710 - INSP
ISO/IEC 17020
Origineel verslag

Niet conform

Verslagnummer: 28/05032024/32397/1/1

Ligywijk 59, 8900, Ieper (België)

Elektrisch bord

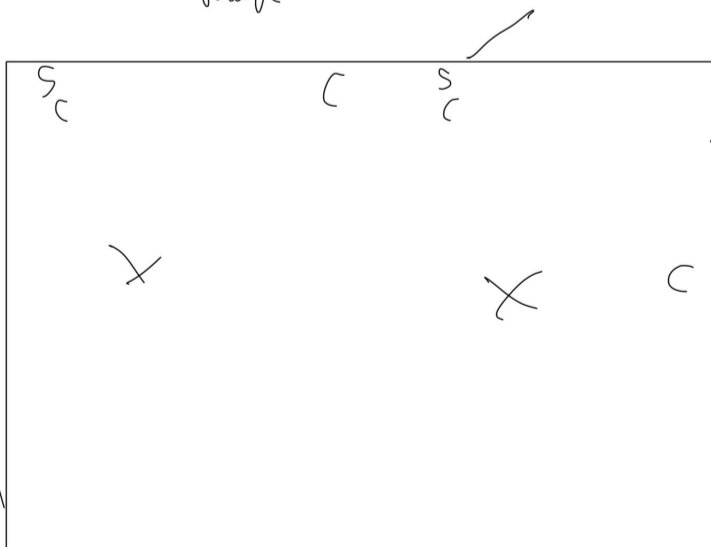
- De sectiegrootte van de overbruggingen in de borden is niet aangepast aan de grootte van de beveiliging tegen overstromen. – oAfd 4.4.1.5
- De installatie is niet aangevuld met een differentieelstroombeschermingsinrichting met hoge of zeer hoge gevoeligheid – oAfd 4.2.4.3

- Er is geen differentieelstroombeschermingsinrichting geplaatst aan het begin van de installatie. - oAfd 4.2.4.3.b; oAfd 5.3.5.3
- De differentieelstroombeschermingsinrichting is niet van het type A en/of diegene die aan het hoofd van de installatie is geplaatst heeft geen nominale stroom van ten minste 40A. – oAfd 5.3.5.3.a ; oAfd 5.3.5.5; Afd 8.2.1 – 8.2.2

- De houders van de penautomaten zijn niet uitgerust met een kaliberstuk. – oAfd 5.3.5.5.a
- Schakelaars / stopcontacten / aftakkingsdozen zijn niet conform bevestigd. – oAfd 5.3.4.2c; oAfd 5.3.5.2 ; Afd 1.4.1 - 1.4.2; oAfd 5.3.5.4
